INFORME DE VISITA DE CONTROL N° 20498-2026-CG/GRLP-SVC

VISITA DE CONTROL
AUTORIDAD NACIONAL DEL AGUA
SAN ISIDRO – LIMA – LIMA

"LIMPIEZA, DESCOLMATACIÓN Y CONFORMACIÓN DE MUROS DE GAVIÓN, EN LA MARGEN IZQUIERDA DEL RIO CHANCAY, SECTOR SAUME LINDERO, DISTRITO DE AUCALLAMA, PROVINCIA DE HUARAL, DEPARTAMENTO DE LIMA"

Imagen n.° 3
Esquema de gaviones para el sector Saume Lindero

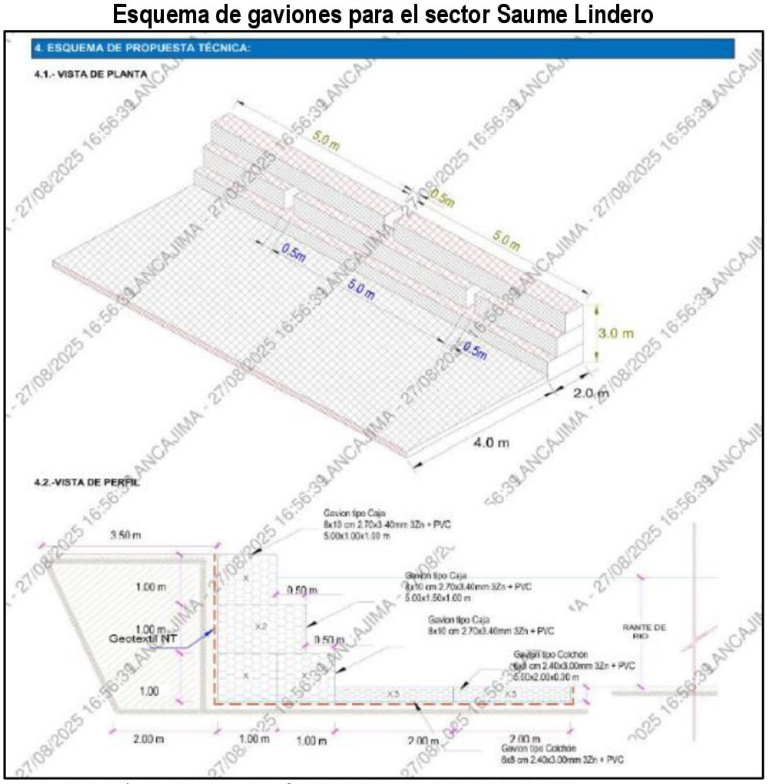
Al respecto, de la revisión de la Ficha Técnica Referencial n.° 0461-2025-ANA-AAA.CF-ALA.CHH, se identificó que la propuesta técnica considera la intervención de un tramo de aproximadamente 500 metros del río Chancay, incluyendo actividades de limpieza, descolmatación y conformación de muros de gaviones en la margen izquierda, con la finalidad de reducir la vulnerabilidad frente a procesos de erosión y posibles desbordes. Asimismo, la ficha técnica contempla una propuesta estructural de protección mediante gaviones (gavión tipo caja y colchón) en el margen izquierdo, cuya configuración se encuentra representada en los esquemas de planta y perfil. Por tanto, la construcción de dicha estructura constituiría uno de los componentes principales previstos en la propuesta técnica referencial, tal como se muestra a continuación:

Sin embargo, durante la visita de inspección, el director técnico de la actividad manifestó, en el acta n.° 001-2026-CG-GRLP-SVC/SECTOR_SAUME_LINDERO de 26 de octubre de 2026, que los trabajos se venían ejecutando mediante administración directa y que la intervención estaba orientada únicamente a actividades de limpieza, descolmatación y conformación de bordos, indicando que no se ejecutarían gaviones, debido a que la ANA y sus unidades desconcentradas no realizan este tipo de trabajos bajo dicha modalidad, pese a encontrarse contemplados en la ficha técnica referencial. Asimismo, no se advirtieron gestiones orientadas a la contratación de terceros ni mecanismos de coordinación, convenio o cooperación interinstitucional con otras entidades u organismos competentes que permitan concretar la ejecución de los muros de gaviones previstos, situación que podría comprometer el cumplimiento de la finalidad de protección de la margen izquierda del río Chancay frente a posibles procesos de erosión y desbordamiento.

En ese sentido, se advierte una diferencia entre el alcance de la intervención inicialmente propuesto en la ficha técnica referencial y las actividades que la Entidad viene ejecutando, toda vez que no se contempla la construcción de los muros de gaviones ni se evidencian gestiones para su ejecución mediante otras modalidades. Esta situación, ante la inminente crecida del río Chancay, podría comprometer la finalidad de protección del margen del río, al no haberse acreditado el sustento técnico que justifique la exclusión de dichas estructuras, ni la implementación de medidas alternativas que permitan reducir los riesgos de erosión fluvial y desbordamiento, poniendo en riesgo las áreas agrícolas e infraestructura ubicadas en la zona de influencia.

Imágenes n.os 6, 7, 8 y 9
Papeletas como control de abastecimiento de combustible

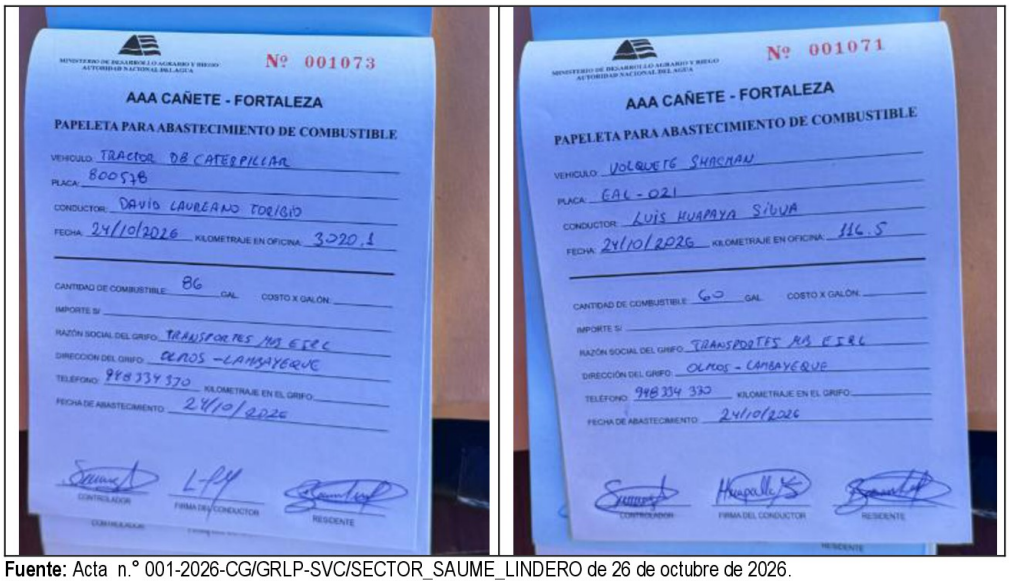
No obstante, durante la visita de inspección se advirtió que la entidad no contaba con un cuaderno de registro de control de abastecimiento y consumo de combustible o similar, siendo las papeletas individualizadas por maquinaria el único medio de control exhibido por el personal responsable. En dichas papeletas se consignan datos como identificación de la unidad, conductor, fecha, lectura de horómetro y cantidad de galones de combustible suministrados, tal como se muestra a continuación:

De la revisión a una muestra de dichas papeletas, se advierte que estas no consignaban la totalidad de la información prevista en la citada cláusula contractual, situación que dificulta efectuar el seguimiento y conciliación de las cantidades suministradas, las horas de operación de las maquinarias y el consumo acumulado de combustible. Adicional a ello, no se consigna el nombre del controlador y residente que suscriben dichas papeletas.

En ese sentido, no se evidenció durante la inspección un mecanismo de control consolidado que permita verificar de manera integral la distribución y utilización del combustible destinado a la actividad, generando el riesgo de que se efectúen abastecimientos o se otorguen conformidades sin contar con información suficiente para corroborar su correspondencia con los trabajos ejecutados.
